COMUNE DI TRENTO

VARIANTE 2021

NORME TECNICHE DI ATTUAZIONE

Elenco degli studi di compatibilità, delle valutazioni di incidenza e altre prescrizioni per specifiche aree in materia di sicurezza del territorio e tutela dell'ambiente

**PRESCRIZIONE
PAT
scheda p13**

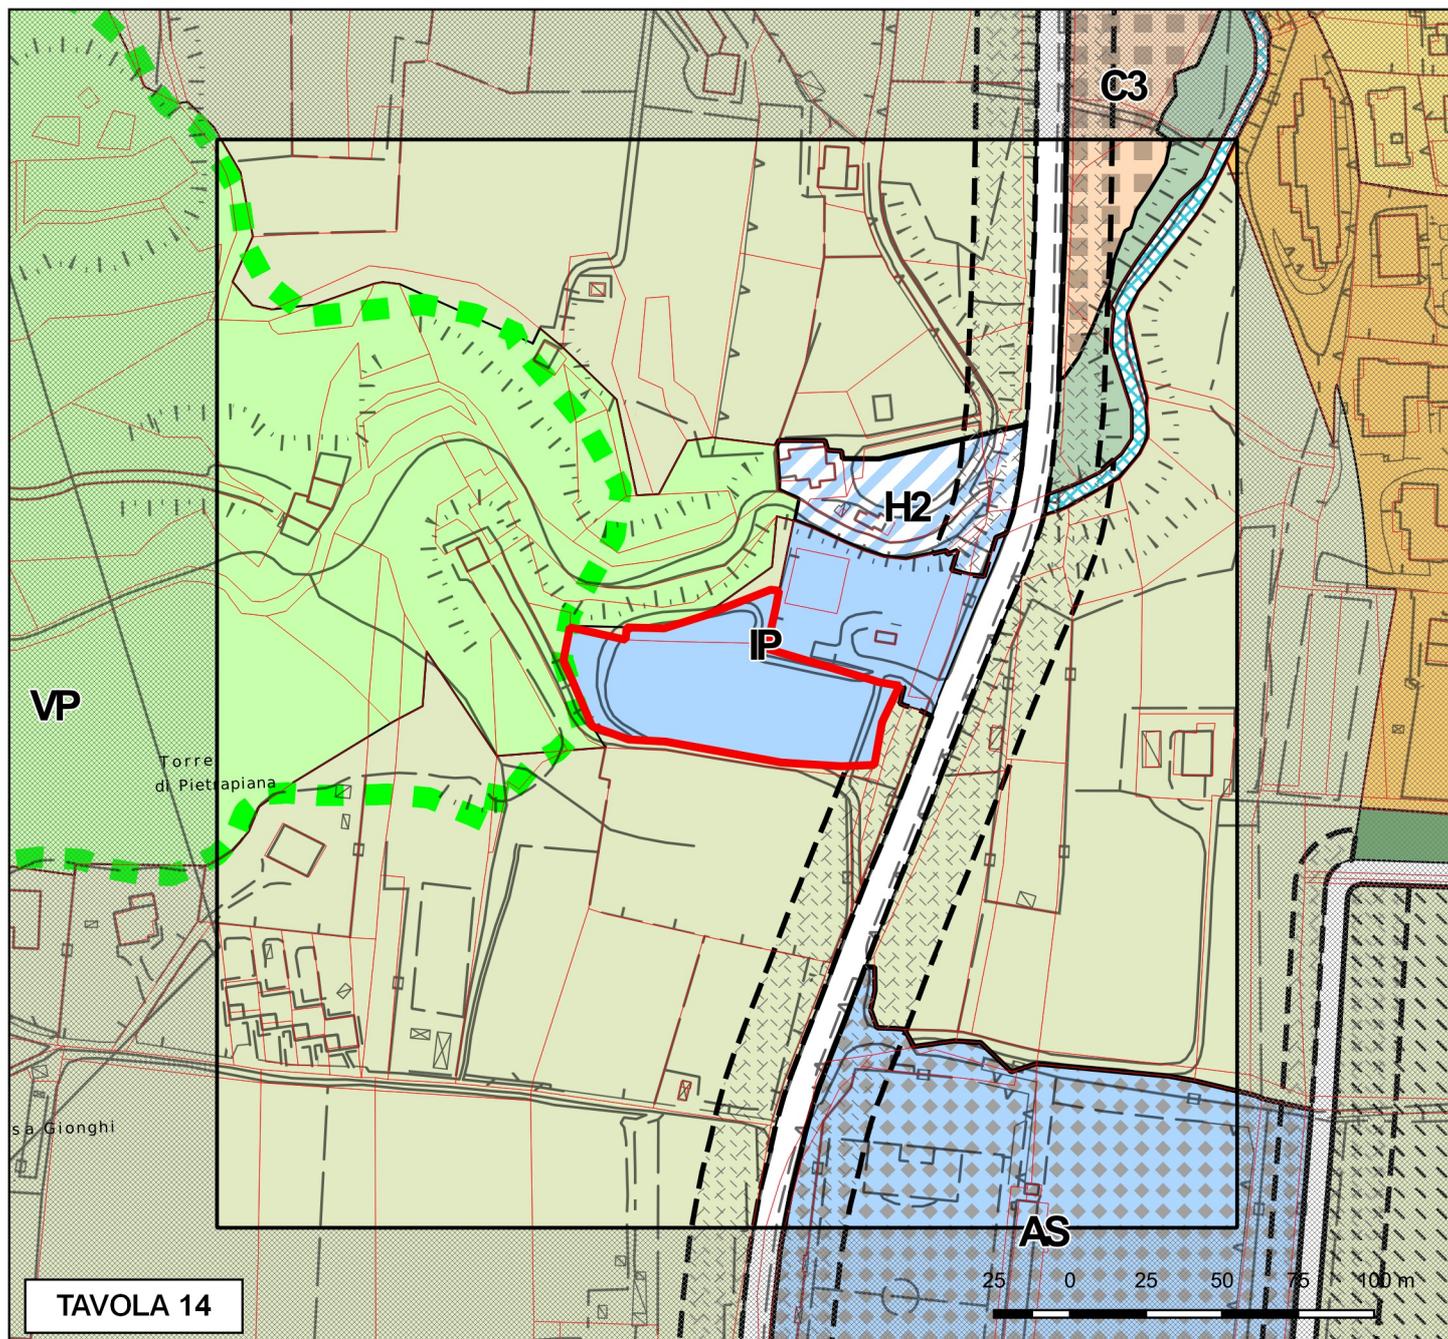
Il Servizio Geologico evidenzia che una limitata porzione dell'area ricade in penalità bassa P2 crolli. La criticità è riferita a possibili erosioni e scosscendimenti della scarpata rocciosa che scende verso il rio, da valutare in fase di progettazione per eventuali nuove strutture e disposizioni dei nuovi spazi.

In considerazione dell'impossibilità di escludere a priori eventuali incidenze significative sulla ZSC "Gocciadoro", anche per la mancanza di documentazione progettuale, il progetto di ampliamento sarà sottoposto all'attenzione del Servizio Sviluppo Sostenibile e Aree Protette al fine di verificare la necessità di attivare la procedura di Valutazione di incidenza ambientale.
